Demande de modification du PASH de l'Ourthe

Rapport de motivation

**Commune de Gouvy – Rue du Bechait**

IDELUX Eau  
Service d'Appui aux Communes  
Le 06/02/2023

Figure 2. Localisation de la zone concernée par la modification du PASH (zone entourée en vert).

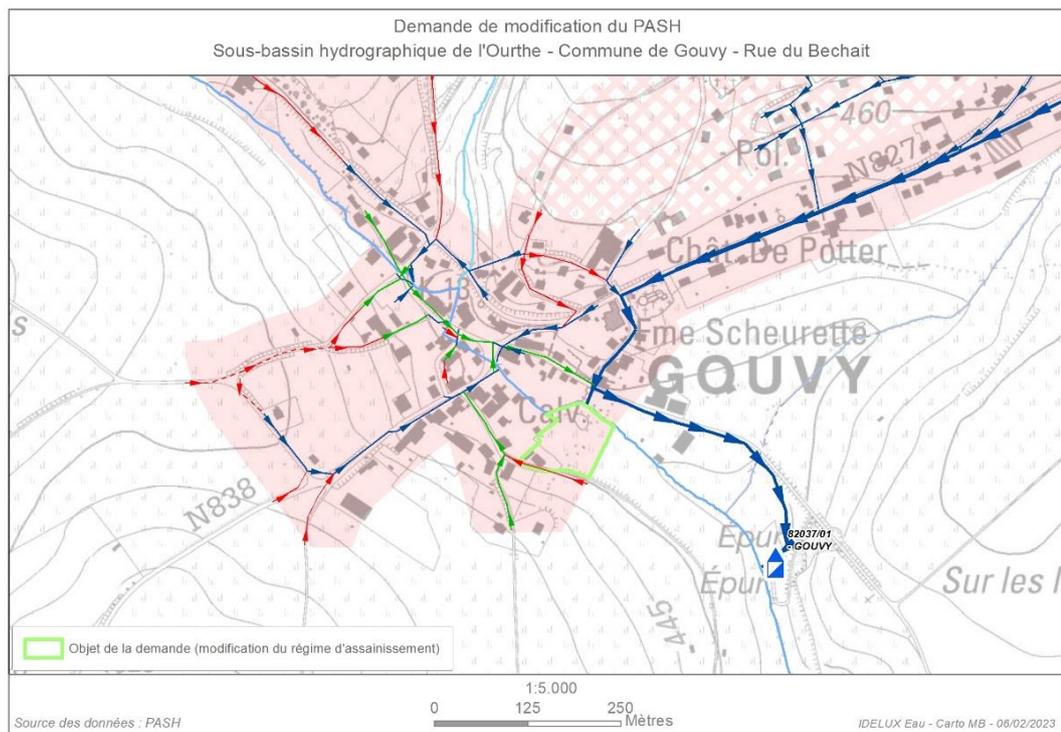
Dans la zone concernée, on note la présence de 2 habitations. Celles-ci se trouvant en contrebas de la voirie où le futur égout sera posé, une pompe de relevage est nécessaire pour raccorder les eaux usées de ces habitations au futur égout. Il en est de même pour les parcelles situées en zone urbanisable plus bas dans cette même rue.

Le passage de l'assainissement collectif à l'assainissement autonome pour cette zone semble être une bonne solution.

il est proposé d'orienter la zone concernée en zone d'assainissement autonome suivant le schéma d'assainissement repris en annexe.
